ACTA DE INSPECCIÓN

Que durante los meses de abril, mayo y junio de 2010 se han personado en la Central Nuclear de Trillo I, situada en el término municipal de Trillo (Guadalajara) y con Permiso de Explotación Provisional prorrogado por Orden Ministerial del Ministerio de Industria y Energía, de fecha 16 de noviembre de dos mil cuatro.

Que el objeto de la inspección era la cumplimentación de los diversos procedimientos del Sistema Integrado de Supervisión de Centrales (SISC) que se recogen en el acta.

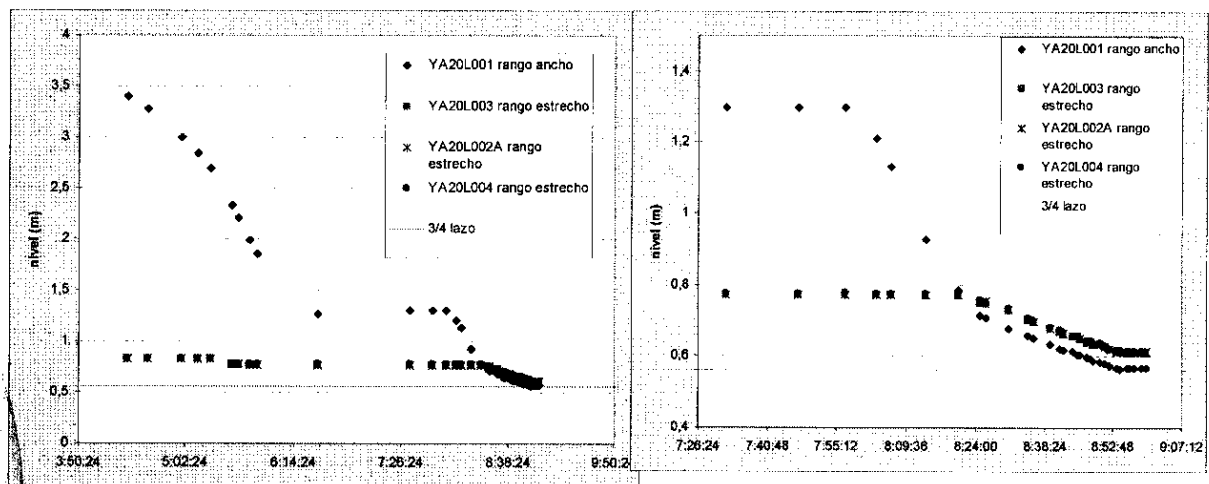
Que la cota de nivel de $\frac{3}{4}$ lazo corresponde a 0.56 m. Partiendo en el medidor de rango ancho de una cota de 1.3 m a las 07:43:08, se alcanza 0.568 m aproximadamente a las 8:56, decidiéndose en ese momento parar la bajada de nivel y estabilizar. La medida correspondiente de nivel en los medidores de rango estrecho es de 0'61 m.

Que siendo el intervalo de medida de los medidores de rango estrecho de 0 a 0'75 m, la cota superior del intervalo de medida se alcanza aproximadamente a las 08:24 con 0.7504/0.7547/0.7573m siendo en ese momento la medida por el rango ancho de 0.707 m. Por tanto, los medidores de rango estrecho comienzan a indicar nivel dentro de su rango aproximadamente a las 08:24.

Que la diferencia de medida entre el medidor de rango ancho YA20L001 y los otros tres medidores de rango estrecho (considerando la media de los tres) es aproximadamente constante e igual a 0.04 m. La diferencia de medida entre los tres medidores de rango estrecho es de aproximadamente 0.004m.

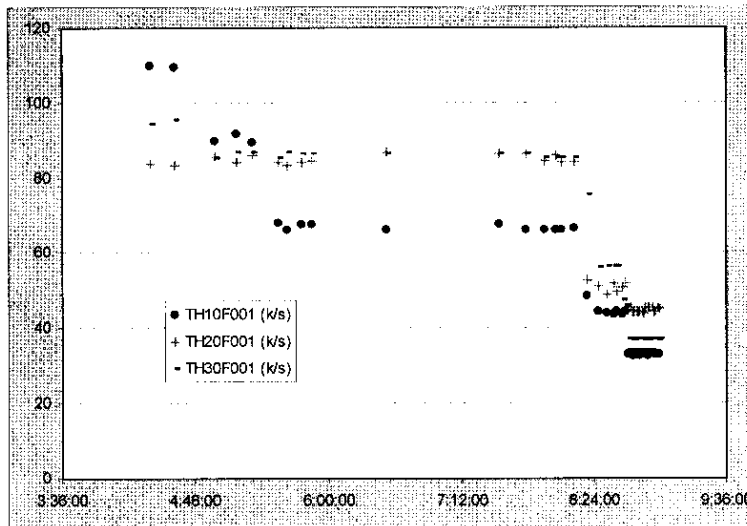
Que el caudal inicial de las tres bombas es de aproximadamente 65'9, 86'5 y 86'4 kg/s, realizándose dos bajadas de caudal: una primera reducción a las 8:20 hasta 48'5, 51'1 y 55'7 kg/s respectivamente, y una segunda reducción de caudal a las 08:45 aproximadamente hasta 32'5, 44'3 y 36'6 kg/s respectivamente. Se observa el comportamiento del caudal a lo largo de la maniobra, ya sea en condiciones estables como después de cada escalón, siendo las fluctuaciones del mismo a lo largo del tiempo inferiores a 1kg/s. El efecto en la temperatura es un incremento máximo de 3°C (YA10/20T003B) tras las bajadas de caudal.

Que durante la maniobra la variación de los valores de la presión de aspiración de la bomba TH10D001, se encuentra entre un mínimo de 1'18 y un máximo de 1'19 bar, por tanto, 0'01 bar de variación; análogamente para TH20D001 y TH30D001 se obtiene una variación máxima de presión de aspiración

Que durante la maniobra la variación de los valores de la presión de descarga de la bomba TH10D001, se encuentra entre un mínimo de 12'7 y un máximo de 13'05 bar, por tanto, 0'3 bar de variación; análogamente para TH20D001 y TH30D001 se obtiene una variación máxima de presión de aspiración de 0'4 bar y 0'5 bar.

Que se comunica a Operación que los valores de TH12P002 mostrados por el ordenador de proceso no varían en la misma forma que los mostrados para TH20P022, y TH32P002, manteniéndose en una línea constante a lo largo de todo el proceso.

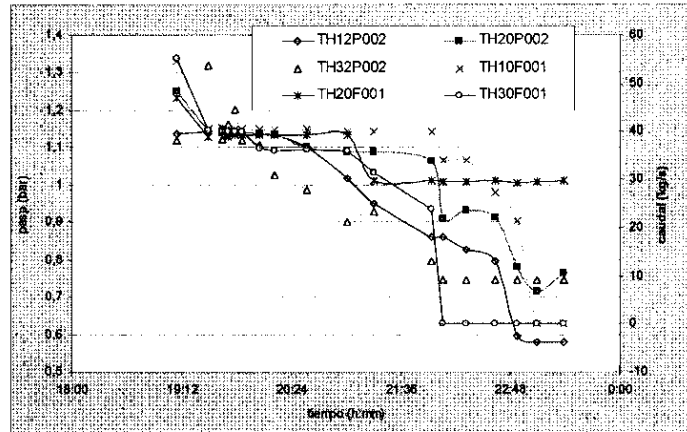
Que la presión de aspiración de las tres bombas sigue la tendencia mostrada en la gráfica: a) en TH10D001 desciende de 1.138 a 0.597 bares, parándose la bomba a las 23:06; b) en TH20D001 desciende de 1.253 a 0.765 bares; c) en TH30D001 desciende de 1.120 a 0.748 bares, parándose la bomba a las 22:04.

Que la variación en la presión de aspiración desde el punto de vista de fluctuaciones en las medidas es de aproximadamente 0.2 bar en el caso de TH20D001 y TH30D001, comunicándose a Operación la discrepancia en la variación en los valores mostrados para la presión de aspiración en el ordenador de proceso de TH12P002.

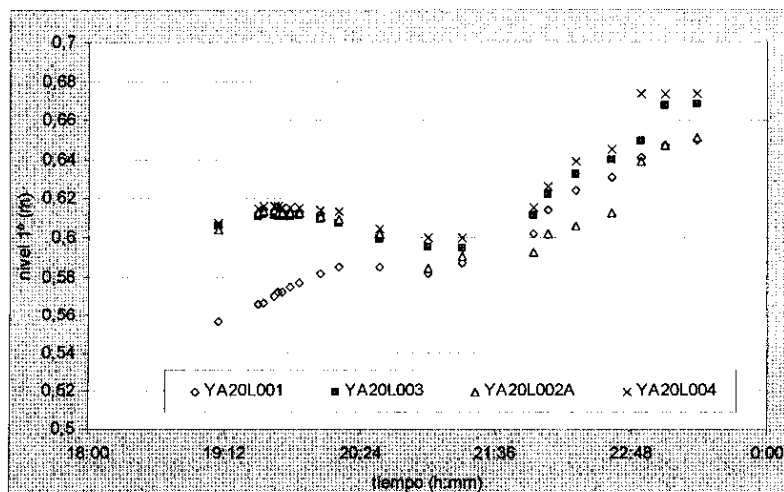
Que respecto a la medida de niveles en primario, en M.O. 2/2/1.1, apartado 6, pág. 8/8 se establece que *tener en cuenta que con el vacío los medidores de nivel pueden falsear la medida, observar nivel del tanque de control de volumen y aportes del TB*.

Que respecto al nivel: a) se parte de un nivel de 0'55-0'60m, habiendo una diferencia de 0'048 m al principio de la maniobra entre el medidor de rango ancho y los de rango estrecho; b) esta diferencia desaparece al llegar a los 0'355 bares de vacío donde todas las medidas de nivel se igualan; c) a partir de ese nivel de vacío, según se va incrementando el mismo los indicadores muestran una subida de nivel en primario; d) al final de la maniobra el nivel mostrado es de 0'65-0'67m, una diferencia de 0'10 m respecto al nivel inicial de la maniobra.
